Modulo per la presentazione delle osservazioni per i piani/programmi/progetti sottoposti a procedimenti di valutazione ambientale di competenza statale

Il Sottoscritto **Leonardo Rombai**, a nome dell'associazione **Italia Nostra Onlus Sezione di Firenze**, di cui è presidente

Codice procedura/ID 9773 – Impianto Eolico “Badia Wind” per la produzione di energia da fonte rinnovabile mediante l'installazione di n. 9 aerogeneratori in Alta Valmarecchia nel comune di Badia Tedalda (AR) – Istanza del 26/04/2023

Figura 2 – Rappresentazione su mappa dei progetti di impianti eolici dalla quale si evidenzia la commistione dell’impianto “Badia Wind” con gli impianti nominati “Poggio Tre Vescovi” e “Badia del Vento”.

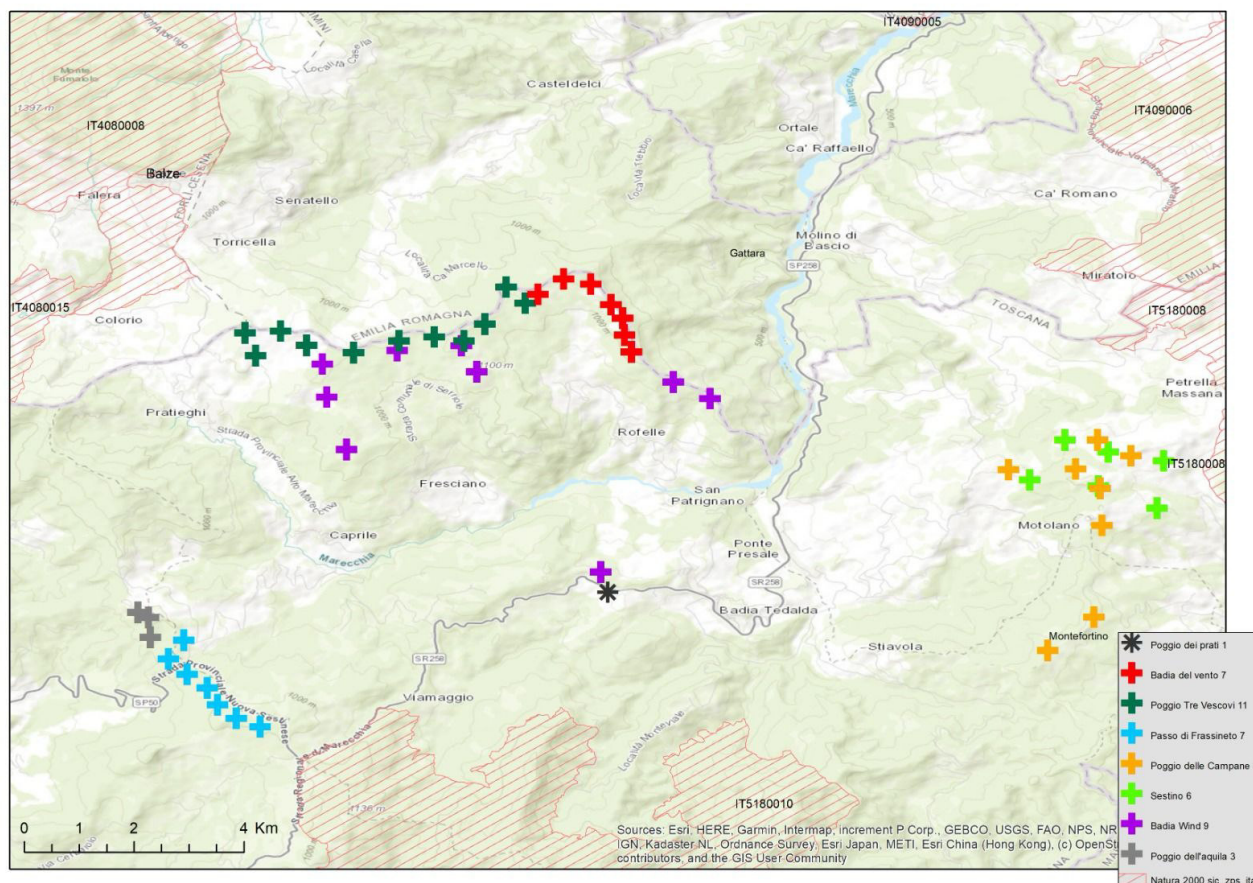
Dalla menzionata rappresentazione, si evidenzia che alcuni degli aerogeneratori del progetto “Badia Wind” in esame, insistono nelle stesse aree dell'impianto denominato “Poggio Tre Vescovi” proposto dalla Società Badia Tedalda Eolico S.r.l. mentre altri aerogeneratori sono adiacenti all'impianto denominato “Badia del Vento” proposto dalla Società Fera S.r.l.

Figura 3 – Rappresentazione su mappa dei progetti di impianti eolici dalla quale si evidenzia la commistione dell’impianto “Badia Wind” con l’impianto “Poggio Tre Vescovi” e la distanza dei quattro aerogeneratori che andrebbero in collisione.

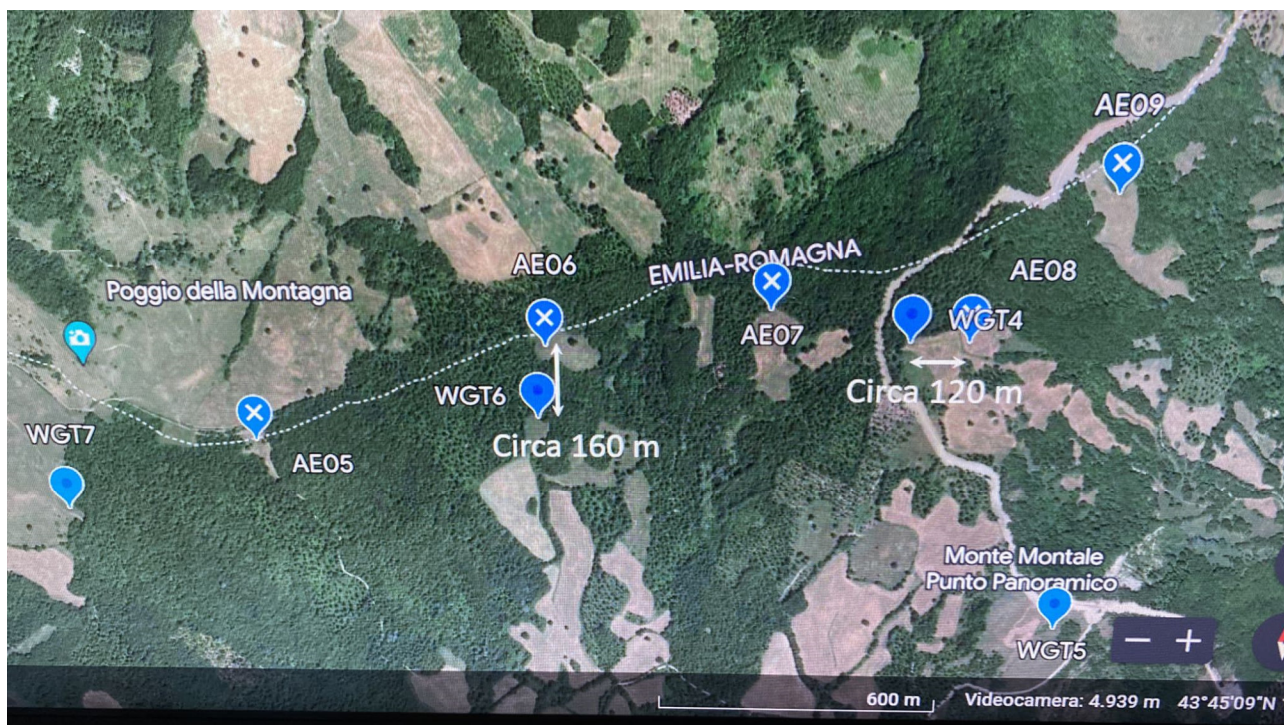
La commistione degli aerogeneratori data dal coacervo di progetti eolici che insistono nello stesso territorio del Comune di Badia Tedalda (AR) è talmente evidente che alcuni dei rotori delle torri eoliche andrebbero a collidere tra di loro. WGT4 e WGT6 di Badia Wind si trovano infatti a circa 120 m e 160 m di distanza dai due aerogeneratori dell’impianto “Poggio Tre Vescovi” (i rotori dei due impianti hanno un diametro di circa 170 m).

Fig. 7 – Estratto relazione paesaggistica. A pag. 64 si rappresenta l'assenza di vincoli ai sensi dell'art. 136 del D. Lgs. 42/04 omettendo la rappresentazione degli aereogeneratori e dei beni tutelati presenti nella confinante regione Emilia Romagna.

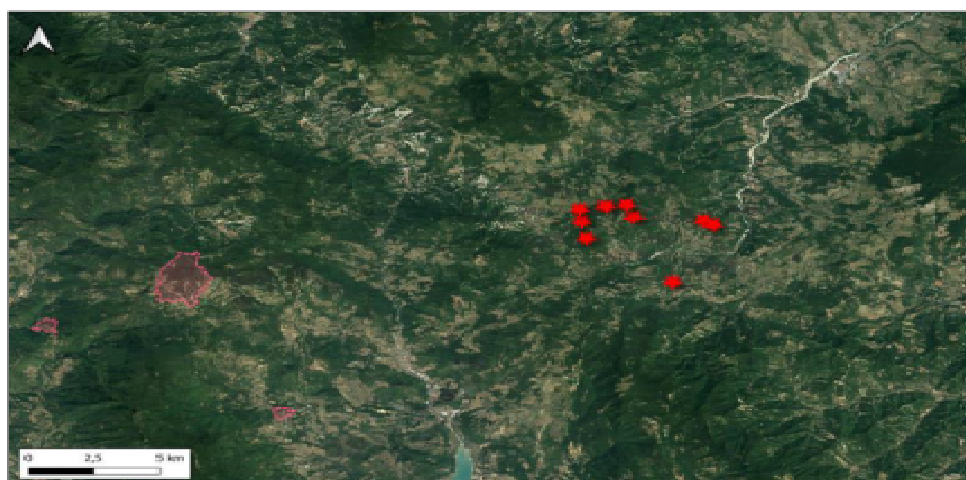
Di seguito si rappresenta la reale situazione dei luoghi e si riportano i beni tutelati per i quali il progetto viola la fascia di rispetto prevista dalle attuali norme (distanza inferiore ai 3 Km).

Figura 8 - Alta Via dei Parchi che dal Monte Loggio prosegue per il Poggio Tre Vescovi (linea rossa). Nella stessa area è visibile il passaggio del metanodotto (area prospiciente alla linea gialla visibile per la fascia di abbattimento del bosco).

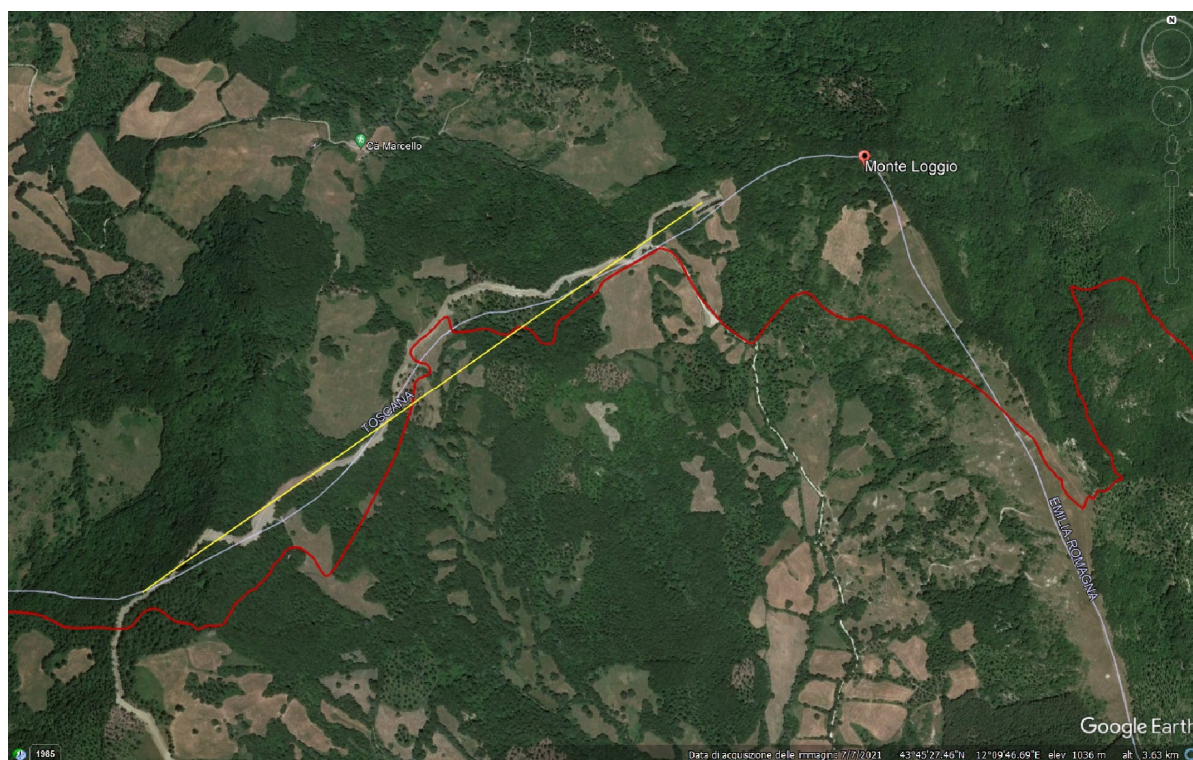
Diversi aerogeneratori del progetto Badia Wind (quelli in prossimità dell’impianto denominato Poggio Tre Vescovi – alcuni dei quali, lo ricordiamo ancora una volta, si sovrappongono - e quelli adiacenti all’impianto denominato Badia del Vento) si inseriscono in una rete sentieristica importante, organizzata dalla Fumaiolo Sentieri, ma soprattutto dal progetto della Regione Emilia-Romagna ALTA VIA DEI PARCHI, finanziato con fondi pubblici per 1,3 milioni di euro, infrastruttura culturale che sarebbe compromessa e penalizzata nella fruizione per la presenza degli aerogeneratori di siffatta dimensione.

Figura 9) Per Badia Tedalda a sinistra è riportata l'immagine del foto-inserimento modificata mentre a destra l'immagine dove si distinguono i loghi e le grafiche di Google.

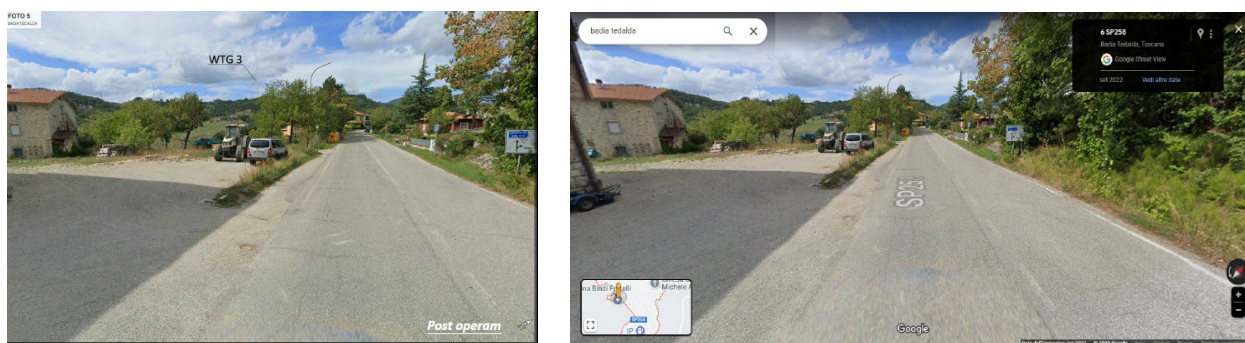
- **Non sono stati eseguiti rilievi fotografici dei luoghi**, infatti non vengono riportati in nessuno degli elaborati i punti di osservazione con l'inquadramento degli spazi fotografici, ottenendo così il risultato di omettere il reale stato dei luoghi. Prova ne sia che **la ditta proponente è arrivata addirittura a modificare le immagini catturate da “Street View” di Google a fronte di un’opera estremamente impattante (aerogeneratori alti 200 m) in un territorio di altissimo pregio come quello del Montefeltro e dell’Alta Valtiberina**. A titolo esemplificativo e non esaustivo si riportano alcuni esempi relativi a foto inserimenti di Badia Tedalda e Arsiccio dove sono messe a confronto le immagini di Street View tal quali disponibili su Google con a fianco le stesse immagini presentate dalla ditta proponente senza i loghi di Google e con i foto-inserimenti degli aerogeneratori (Figure 9 e 10)

- **Le immagini catturate con questa modalità, attraverso Google, non sono rappresentative ed i foto-inserimenti risultano falsati e portano ad eseguire valutazioni paesaggistiche ed ambientali incoerenti. La ditta proponente ha in questo modo omesso la reale rappresentazione dei luoghi e gli elaborati forniti sono anche per questa ragione inattendibili.**

Figura 17 SCS_BT_REL_10_PEDOAGRONOMICA_BADIA_WIND – relazione dove si cita la possibile presenza di un GAS DOTTO senza però verificarne i tracciati e le interferenze con l'impianto.

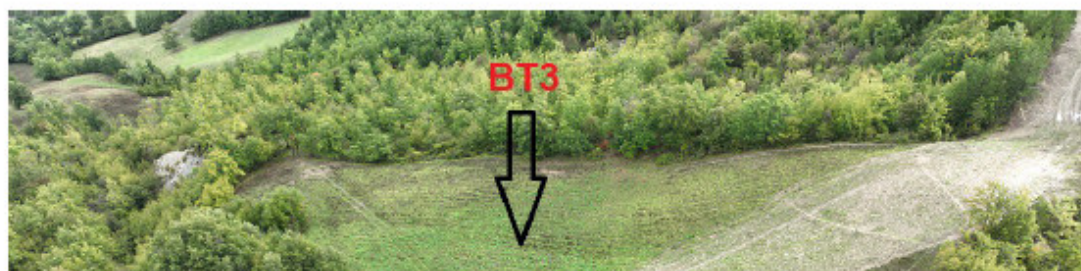
L'assenza di ogni cognizione del territorio e la mancata esecuzione delle indagini preliminari, si evince anche dal fatto che gli elaborati presentati dalla ditta proponente citano la **"Possibile presenza di un metanodotto"** (Fig. 17) **quando questa presenza è certa ed ha un tracciato definito per il quale sarebbe stata necessaria una verifica sia per quanto attiene l'installazione degli aerogeneratori e il percorso dei cavidotti da interrare, sia per gli interventi di sbancamento necessari per realizzare la viabilità infra ed extra parco.** Non è infatti concepibile presentare progetti di questa portata in modo così superficiale, mettendo a rischio la sicurezza di un territorio in cui incidenti dati dall'incuria nella progettazione avrebbero conseguenze gravissime ed incontrollabili.

Fig. 18 – Elaborato presentato dalla ditta proponente con evidenziati i tracciati per il passaggio dei cavidotti interrati e per l'ubicazione degli aerogeneratori che implicheranno massicci disboscamenti.

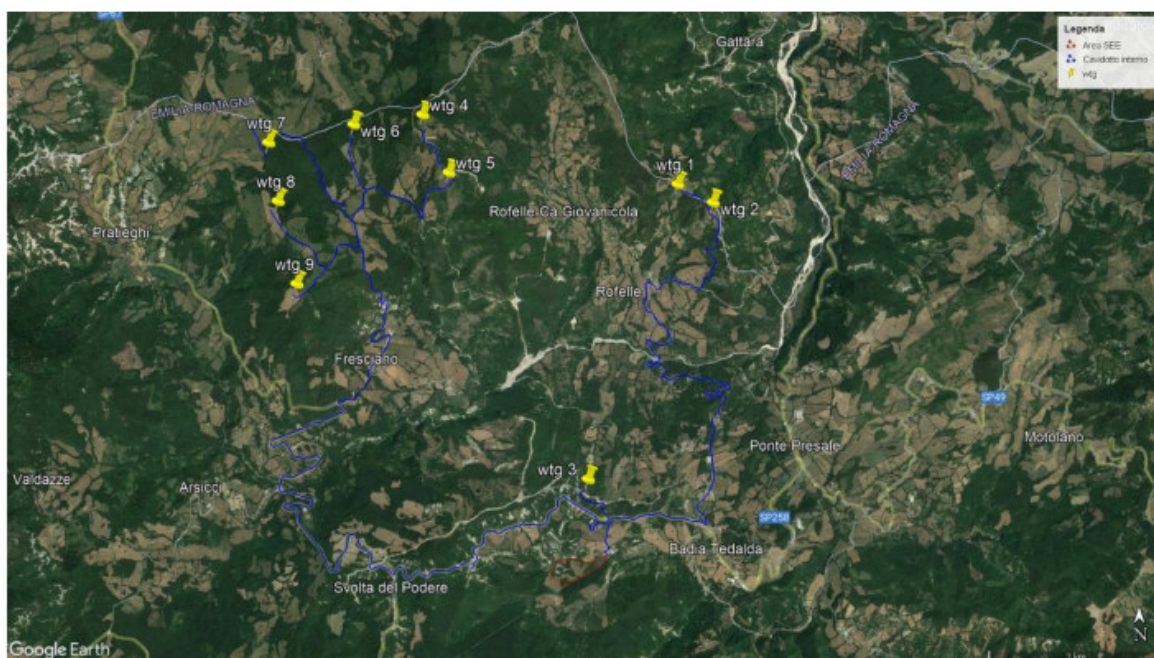
L'installazione delle turbine eoliche ovviamente **prevede la creazione di piazzole rettangolari e sbancamenti profondi del terreno e delle formazioni rocciose per la realizzazione delle fondazioni**, nonché per la realizzazione degli elettrodotti interrati, **con ampi disboscamenti di nodi forestali primari**, che andrebbero a sommarsi a quelli già effettuati per il recente passaggio del metanodotto, nonché per gli altri impianti di progetto estremamente impattanti che insistono sugli stessi crinali o sui crinali limitrofi. **Per avere contezza dei disboscamenti, la cui consistenza è stata completamente omessa dalla ditta proponente**, basta osservare l'elaborato con l'ubicazione degli aerogeneratori e i tracciati per i cavidotti, dove si osservano i **nodi forestali primari che sarebbero intaccati**. A questi si devono sommare i **disboscamenti per creare la viabilità idonea ai trasporti eccezionali** (Figura 18 e 19)

Figura 21_SCS_BT_REL_13_Relazione_Fattibilità_Geologica – Stralcio delle conclusioni della ditta proponente e della Pericolosità Geologica dello strumento urbanistico del Comune di Badia Tedalda.

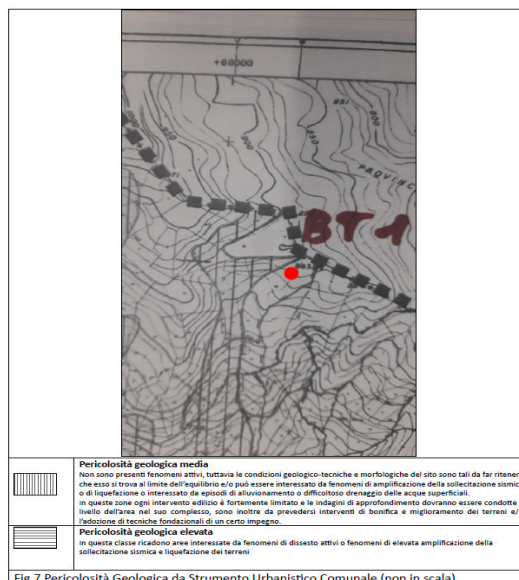
Nonostante questa situazione di estrema instabilità dell'area, le temerarie conclusioni della ditta proponente arrivano a dichiarare la fattibilità dell'opera "senza particolari prescrizioni" con la cieca pretesa di valutare solo le aree pianeggianti omettendo tutto l'intorno. Anche la valutazione di elaborati Comunali di valutazione dei pericoli geologici, fermi agli anni 90, destano non poche perplessità. (Figura 21).

Occorre infine evidenziare che nello studio geologico viene dichiarata la fattibilità dell'opera *“senza particolari prescrizioni”* **senza aver eseguito alcuna indagine geotecnica contrariamente a quanto previsto dalla normativa vigente**. Si arriva inoltre a dichiarare – contro ogni logica di tutela dei territori - che *“in fase di progetto esecutivo si effettuerà un’accurata ed esaustiva campagna di indagini”* nonostante le leggi tecniche sulle costruzioni NTC 2018 prescrivono che siano fatte indagini geofisiche sulle quali basare la progettazione che devono essere eseguite contestualmente alla presentazione del progetto e non in un secondo momento cioè nella fase esecutiva.
